RAPPORTO CONCLUSIVO DELLE ATTIVITA' DI ISPEZIONE INTEGRATA AMBIENTALE ORDINARIA 2019

ATTIVITA' ISPETTIVA AI SENSI DEL
DECRETO LEGISLATIVO 152/2006 e ss.mm.ii. - (art. 29-decies)

Impianto di produzione carta di imballaggi a partire da carta da macero

DITTA ICO

Figura 1: Particolare acque pigmentate dello schema di flusso dello scitolificio di Pianella

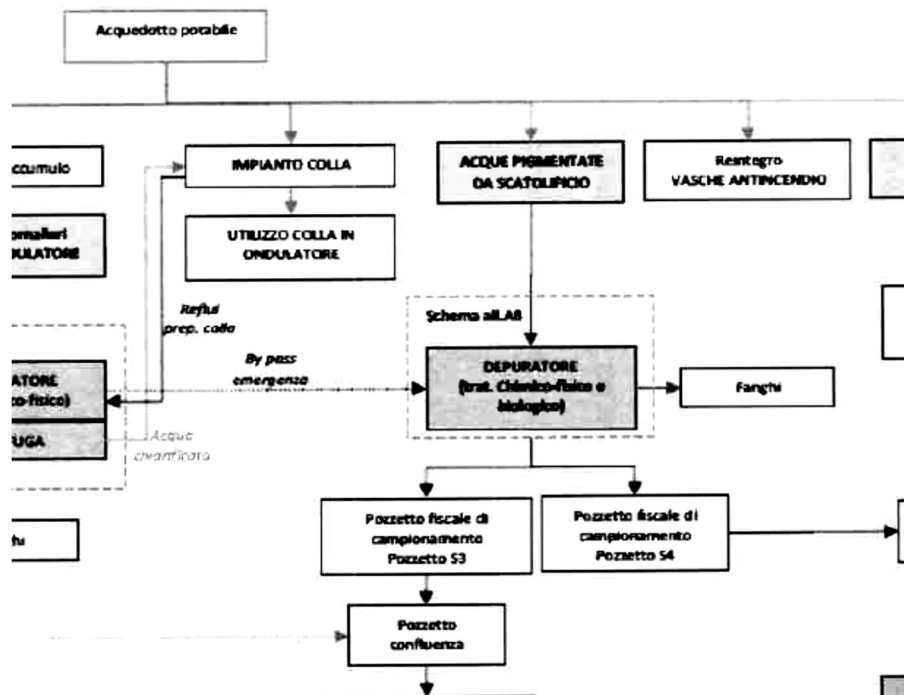
E' stato verificato che la gestione delle acque pigmentate provenienti dallo scatolificio di Pianella, presso l'installazione di San Giovanni Teatino, è stata approvata nella CDS del 23/07/2013 ed era presente nello schema di flusso di cui all'ETD allegato all'istanza di AIA (figura 1 del presente rapporto di ispezione). Tuttavia Arta ha esaminato l'AUA DPC025/286/19 del 08/08/2019 rilasciata allo scatolificio di Pianella da cui non risulta tale gestione delle acque pigmentate che secondo lo schema a blocchi allegato in figura 2, riportato anche nel parere ARTA allegato all'AUA, dovrebbero confluire esclusivamente al depuratore aziendale.

⇒ Si segnala tale circostanza all'A.C. per gli approfondimenti del caso e si invia il seguente Rapporto di Ispezione anche all'Ufficio competente in materia di AUA.

Figura 3: dati reperiti da ORSO

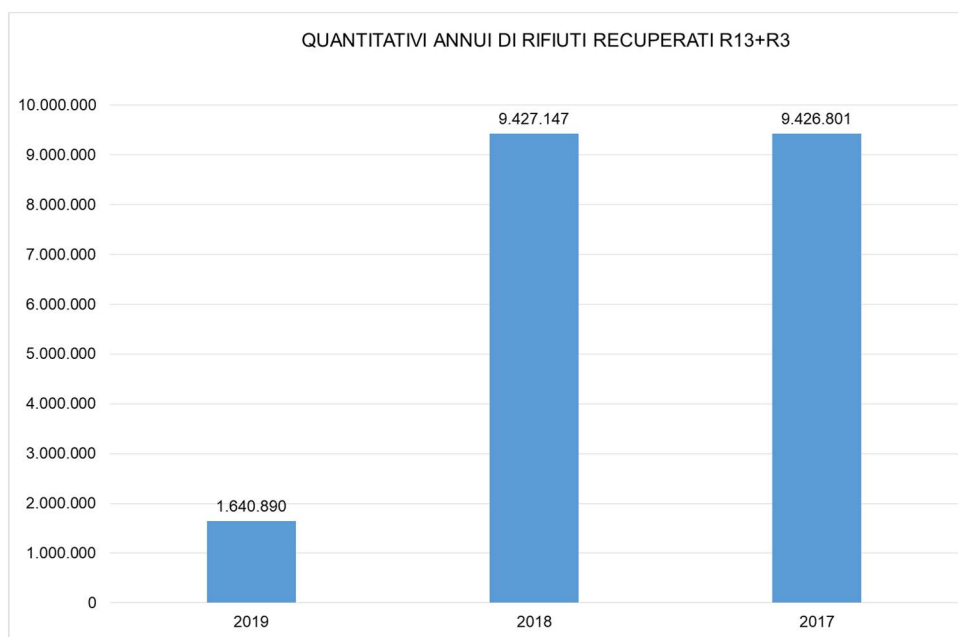
Come si evince dalla figura 4, la ditta ha operato nel rispetto delle disposizioni autorizzative seppur con esiguo margine negli anni 2017 e 2018.

Nel 2019 la quantità di rifiuti di carta codice EER 150101 avviata recupero è sensibilmente diminuita. La ditta ha dichiarato che si approvvigiona di materiali che hanno cessato la qualifica di rifiuto.
